Mærkeordningen God Adgang

Thorvaldsens Museum

Genbesøg december 2017

2.1.1.3-A Angiv placering af håndlister

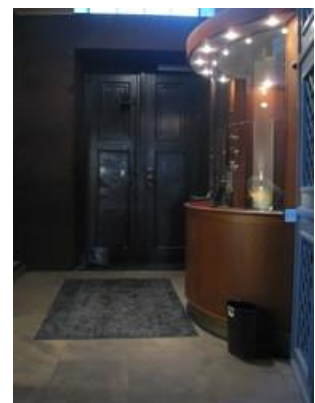
Det anbefales at der ved trapper er håndlister i begge sider, så gæster kan vælge den side hvor de har mest kræft når de enten støtter sig eller trækker sig op ved hjælp af håndlisten. Det anbefales derfor at der opsættes en tilsvarende håndliste ved trappen ved hovedindgangen i den side, hvor der i dag ikke er håndliste.

3.4.7.1-A Angiv hvilke trappetrin, der er markeret

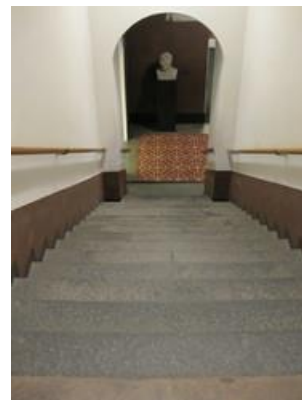
Det er kun et sted (se billedet), hvor de tre sidste/første trin er markeret. På alle andre trappeløb er der inden markering. Det anbefales, at mindst første og sidste trin på hvert trappeforløb forsynes med en markering ved et materialevalg, der afviger fra omgivelserne på det yderste af trinflade og trinforkant (stødtrin). Dette for at sikre, at trin ikke "flyder ud" i et for mennesker med nedsat syn, grå stær eller andet, der udvisker konturer.
